DODATEK Č.3 KE SMLOUVĚ O DÍLO
„II/152 Hrotovice – Dukovany, 1. stavba “

Evidenční list změny stavby

Název a evidenční číslo stavby: II/152 Hrotovice – Dukovany, 1.stavba	Číslo SO/PS/ Číslo změny SO/PS	Číslo změny stavby 9
Název stavebního objektu/provozního souboru (SO/PS): 101.2

**II/152 Hrotovice – Dukovany,PD
Stanovisko projektanta k ZBV č.9 – SO 101**

DOPRAVOPROJEKT Ostrava a. s.
Masarykovo nám. 5/5
702 00 Ostrava - Moravská Ostrava
tel.: +420 595 132 085
+420 777 116 230
e-mail: m.stanek@dpova.cz
www: www.dpova.cz

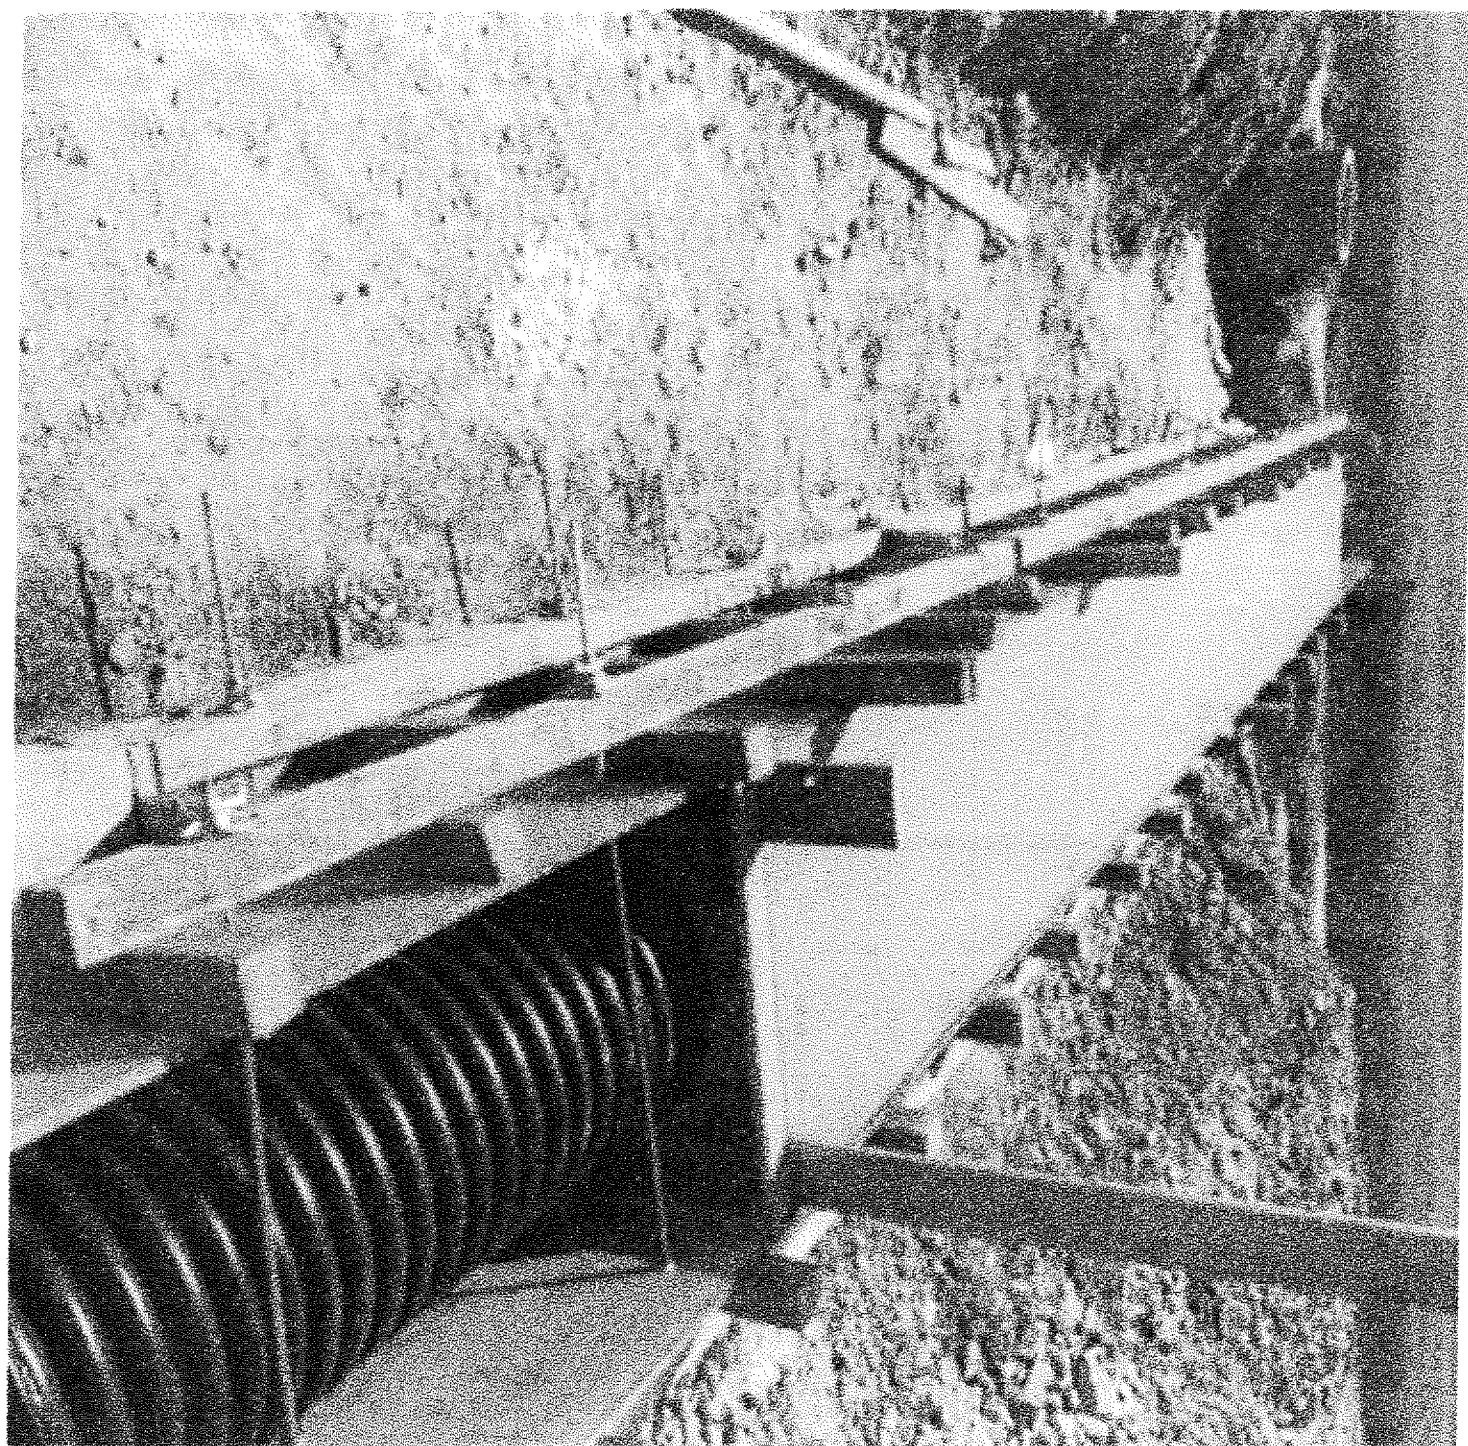
1. Propustek bez evidenčního čísla nezjištěného profilu cca v km 3,660 bude nahrazen novým proustem DN600. ~~Technické řešení bude obdobné jako u dalších propustů na stavbě, tzn. plastová trouba DN600 se zkosenými čely a odlážděním vtoku a výtoku. Za výtokem bude realizován v kovací příkop, který bude lomovým kamenem doveden až k přílehlé meliorační šachtě. Zhotovitel provede zaměření zájmového území a AD zpracuje výkres propustu a soupis prací. Na základě zaměřených výšek bude rozhodnuto o obsypu trouby nebo o obetonování. Projektant prověří nutnost osazení příkopové tvárnice před vtokem v km 3,660-3,800~~

2. V km 3,484 vlevo pod účelovou komunikací na p.č. 691 k.ú Slavětice byl nalezen nefunkční propustek. Bylo dohodnuto, že tento propustek bude obnoven a upraven tak, aby byl propustek napojen do odláždění vtoku propustu pod silnicí II/152 v km 3,483. V souladu s vyhláškou č. 107/1997 Sb. § 12 odst. 2. navrhujeme propustek s plastovou troubou DN 400 s obsypem.

TABULKA VÝŠEK

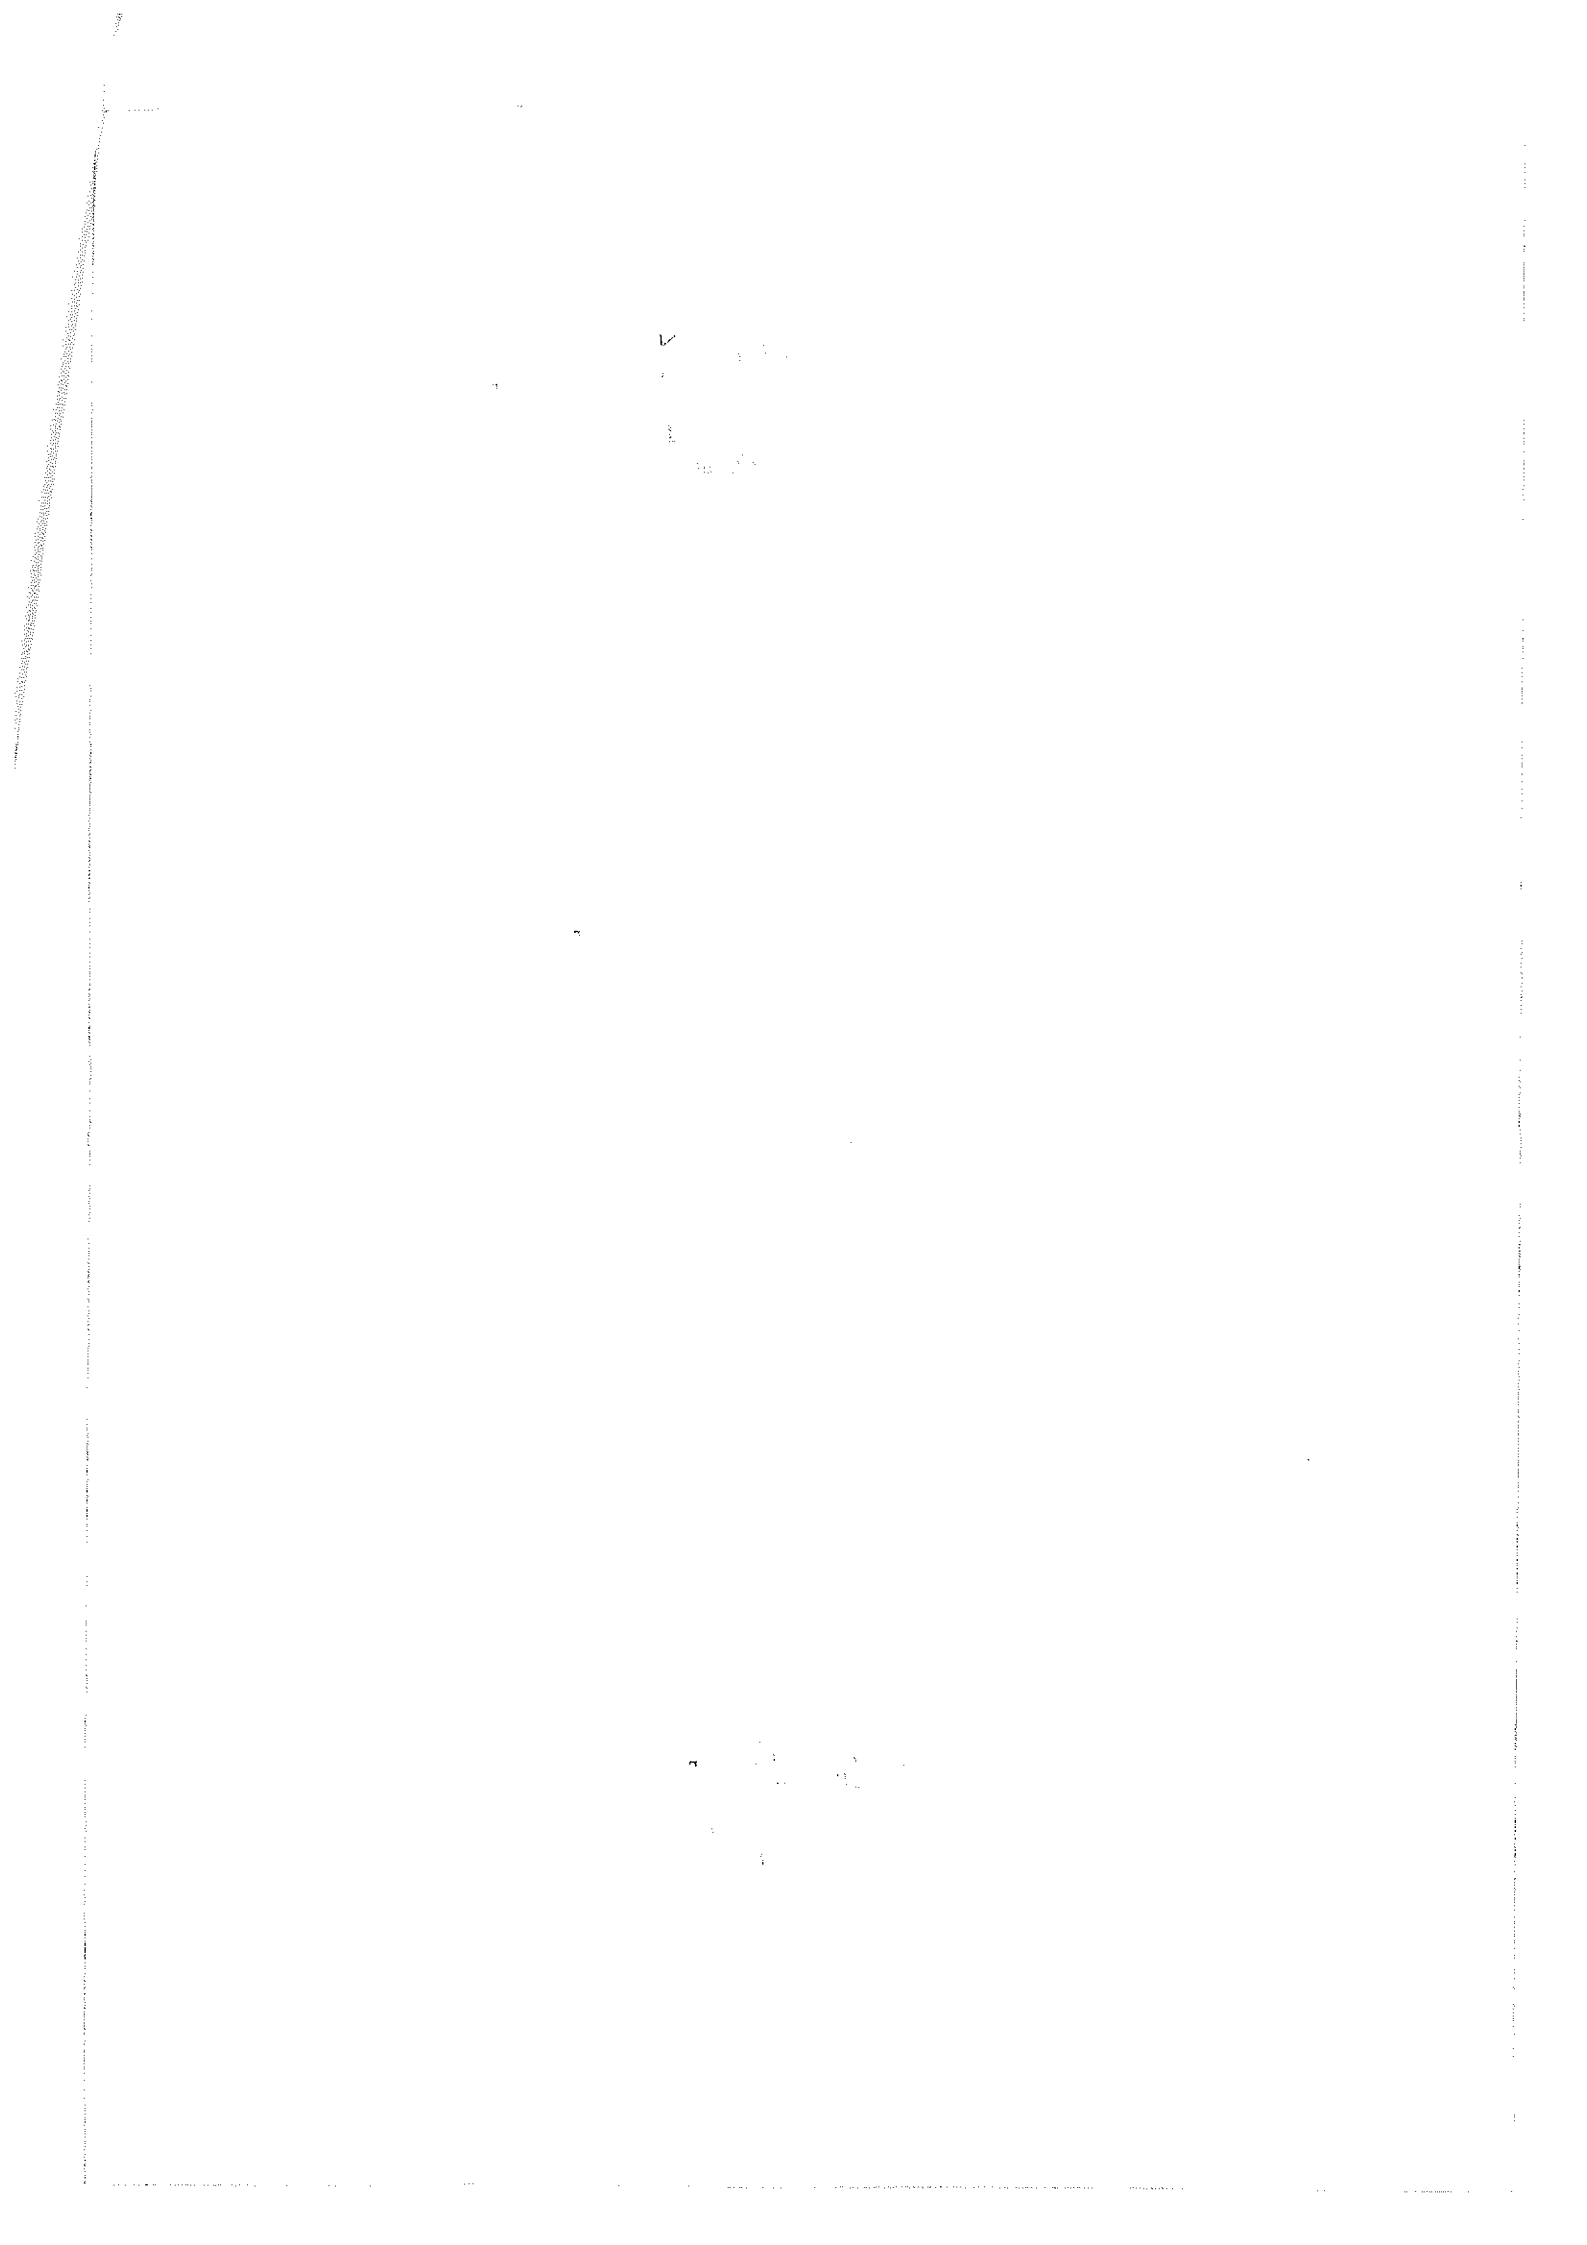
Vícepráce: Při pochůzce na stavbě dne 21.4.2022 bylo za účasti zhotovitele, TDS a AD dohodnuto, že propustek v km 3,660 bez evidenčního čísla a nezjištěného profilu bude nahrazen novým propustkem.

pol.č.2 $(11,6m \cdot 2m \cdot 1,5m) = 34,8m^3 \cdot 1095kč = 38106 kč$
 pol.č.3 $(0,4m \cdot 0,6m \cdot 2m) + (1m \cdot 2,5m \cdot 7,75m) = 19,855m^3 \cdot 190kč = 3772,45 kč$
 pol.č.4 (pol.č.2+pol.č.3) $= 34,8 + 19,855 = 54,655m^3 \cdot 100kč = 5465,50 kč$
 pol.č.5 $(1,5m \cdot 2 + 0,5m \cdot 2) \cdot 11,6m = 23,2m^3 \cdot 681kč = 15799,20 kč$
 pol.č.7 $(11,6m \cdot 1m \cdot 0,5m) = 5,8m^3 \cdot 897kč = 5202,60 kč$
 pol.č.8 $(2,5m \cdot 1m \cdot 7,75m) = 19,375m^3 \cdot 1047kč = 20285,625 kč$
 pol.č.9 $(1m \cdot 2,5m) + (2,5m \cdot 7,75m) \cdot 2 \text{ strany} = 43,75m^2 \cdot 29kč = 1268,75 kč$
 pol.č.11 $(1,8m \cdot 0,25m \cdot 2m) + (0,26m \cdot 2 \cdot 11,6m) + (0,1m \cdot 11,6m \cdot 1m) + (0,22m \cdot 2 \cdot 11,6m) = 7,628m^3 \cdot 4451kč = 33952,23 kč$
 pol.č.12 $(3 \cdot 0,9 \cdot 8 \cdot 4,5) / 1000 = 0,098t \cdot 30921kč = 3030,26 kč$
 pol.č.13 $(0,6m \cdot 7,75m) = 4,65m^3 \cdot 4000kč = 18600 kč$

pol.č.14 $(10,2m \cdot 2 + 19m \cdot 2 \cdot 0,3m) = 8,76m^3 \cdot 6000kč = 52560 kč$
 pol.č.15 $11,6m \cdot 5691kč = 66015,60 kč$

Posíláme vám stanovisko AD k ZBV č. 10 týkající se objektu SO 101 části propustu. Během realizace stavby bylo dohodnuto, že propustek zastižený v km 3,660 bude vybourán a nahrazen propustem novým ve stejném místě. Toto ZBV řeší vybudování nového propustu.
